**IDDEO - Centre de valorisation énergétique de Villers-
Saint-Paul**

Mémoire en réponse aux questions de la MRAe

DATE : 28/02/2023

Figure 1 : Sondages pédologiques au droit du projet (Evinerude)

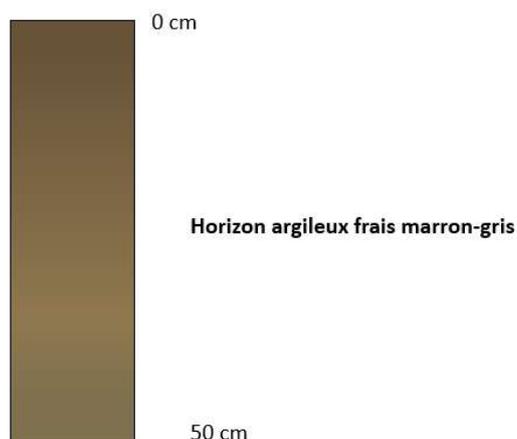
- *d'ajouter au dossier les résultats des sondages pédologiques qui n'ont pas identifié de sols caractéristiques de zone humide sur le site principal du projet ;*
- *d'effectuer la caractérisation des zones humides, au niveau de la canalisation du réseau de chaleur et d'examiner le cas échéant l'impact du projet sur les zones humides et au vu de l'impact, de proposer les mesures d'évitement, de réduction et/ou de compensation des impacts nécessaires.*

Lors des investigations terrains, deux sondages pédologiques ont été effectués sur site ne permettant pas de les caractériser d'humides. En effet, aucune trace d'hydromorphie n'a été observée. Il n'y a donc pas de zones humides pédologiques en dehors de la ripisylve sur l'emprise projet.

Figure 2 : Mesures compensatoires de l'étude d'impacts (Page 229- PJ4 Etude impacts)

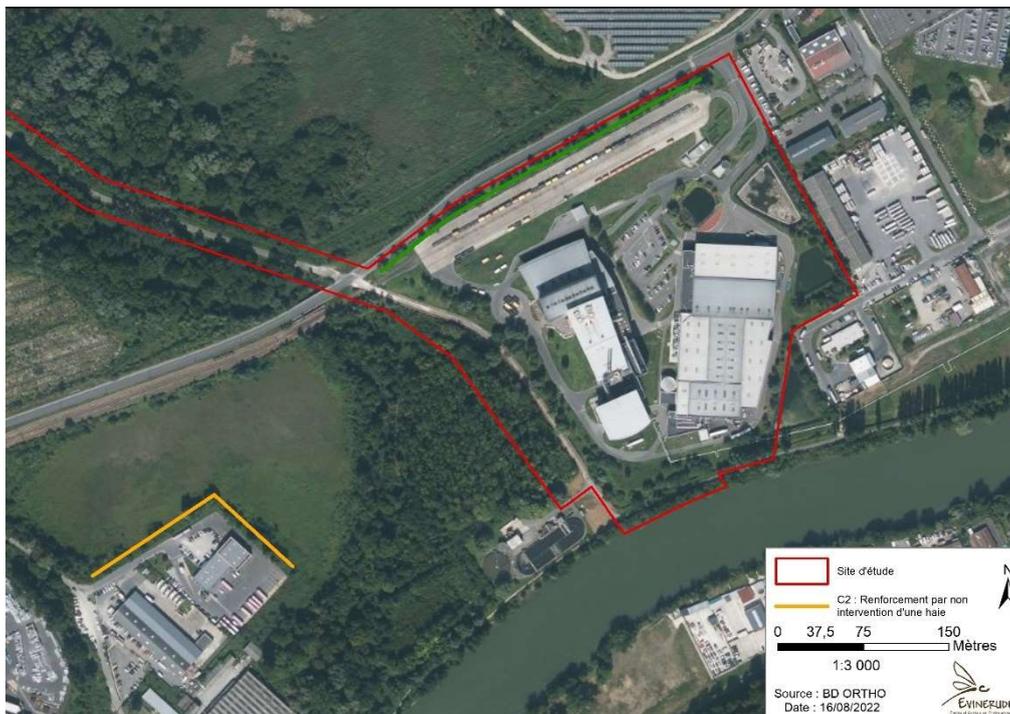
- *de compléter le dossier d’une analyse des fonctionnalités perdues et de celles gagnées par les mesures compensatoires ;*
- *si besoin de compléter les mesures afin de garantir le maintien des fonctionnalités écologiques du site*

Concernant les fonctionnalités gagnées, deux mesures compensatoires sont proposées pour pallier les impacts sur le groupe de la faune. Une première mesure est proposée au Nord du site d’étude, permettant de renforcer l’aspect bocager. La haie sera composée uniquement d’essences locales favorables entre autres pour la reproduction de l’avifaune, dont le Chardonneret élégant (espèce à enjeu impactée par les travaux), mais également favorable pour leur alimentation, fonctionnalité peu présente actuellement sur l’emprise projet et apportant donc une plus-value conséquente. La haie créée sera également favorable pour les groupes des mammifères et des reptiles. La seconde mesure compensatoire concerne le renforcement de la fonctionnalité d’une haie et la restauration de la zone prairiale ex situ à l’ouest de l’emprise projet.

Ainsi, nous obtenons des ratios de compensations à plus de 2 pour 1 avec la mise en place des mesures de compensation.

Figure 3 : Zonages NATURA 2000 présents sur la zone bibliographique

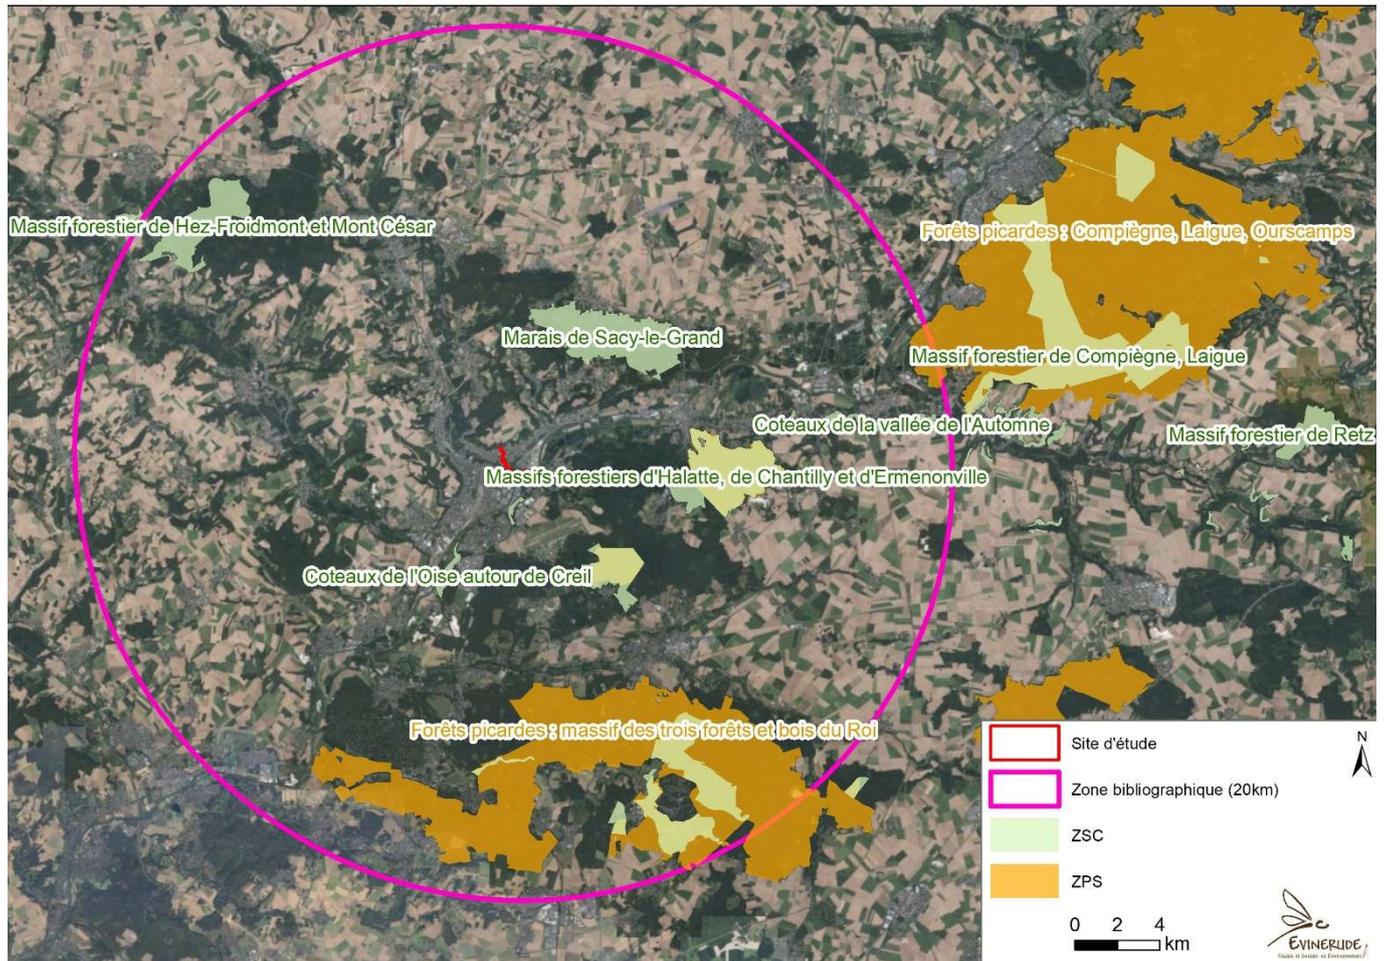
L'autorité environnementale recommande de réaliser une analyse des incidences Natura 2000 en fonction des aires d'évaluation des espèces pour les sites présents dans un rayon de 20 km du projet.

Dans le rayon bibliographique, cinq ZSC et deux ZPS sont recensées dans un périmètre de 20 km.

Figure 4 : ERP et habitations à proximité du projet

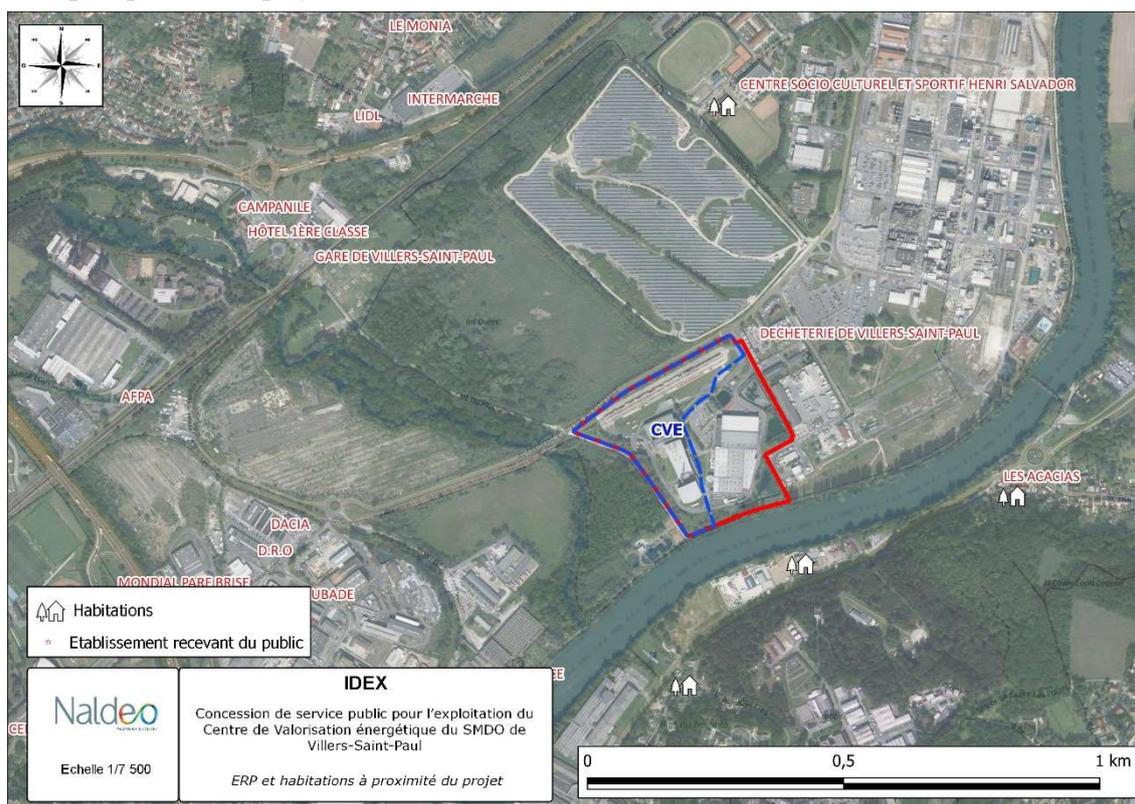
L'autorité environnementale recommande de vérifier et mettre en cohérence les informations relatives à l'environnement humain du site (résidentiel, ERP...) et d'une manière générale, à revoir la cohérence des informations entre les différents documents produits.

Par ailleurs, l'habitation individuelle la plus proche est bien située à 250m au Sud du site conformément aux informations de l'étude d'impact. Cette habitation est visible sur la carte ci-dessous. L'Etude de dangers qui ne la mentionne pas sera corrigée.

La carte ci-après replace l'ensemble des ERP à proximité du projet (sensibles et non sensibles) ainsi que les habitations les plus proches du projet.
